Nos réf. : M16PB026_RN844

**Mémoire de la maîtrise d'ouvrage
en réponse à l'avis délibéré de l'Autorité
Environnementale n°2015-82 du 16 décembre
2015**

Objet : A844 – Travaux d'aménagement de la section nord du périphérique de l'agglomération nantaise

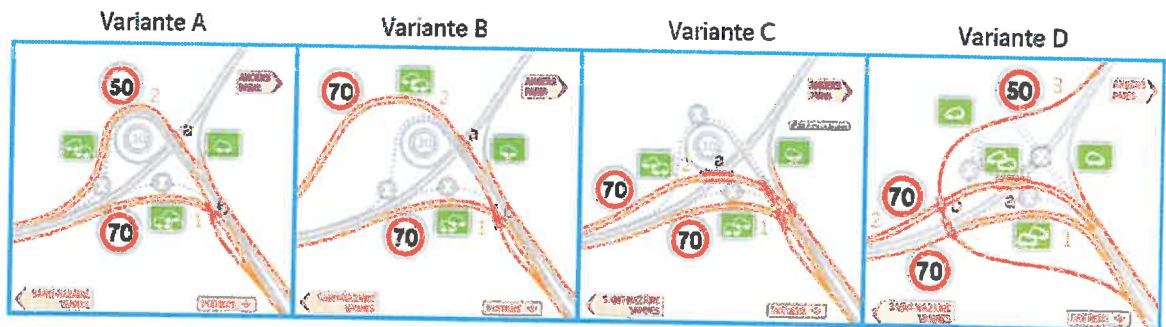
L'AE recommande de décrire les principes du projet à réaliser par COFIROUTE entre les portes de Gesvres et de Rennes, de préciser son état d'avancement et son horizon de réalisation probable, ainsi que de justifier le choix de ne pas le regrouper dans un même programme avec les aménagements du tronçon porte d'Orvault/porte de Rennes.

Au droit de la porte de Gesvres, sur l'autoroute A11 exploitée par COFIROUTE, le périphérique est réduit à une seule voie par sens sur les voies de liaison de l'échangeur. Ce rétrécissement est source de congestions régulières. L'Etat a engagé en partenariat avec les collectivités locales, une étude globale d'aménagement du périphérique nantais. Dans ce cadre, l'Etat a confié à COFIROUTE, maître d'ouvrage de l'autoroute A11; la réalisation des études techniques de
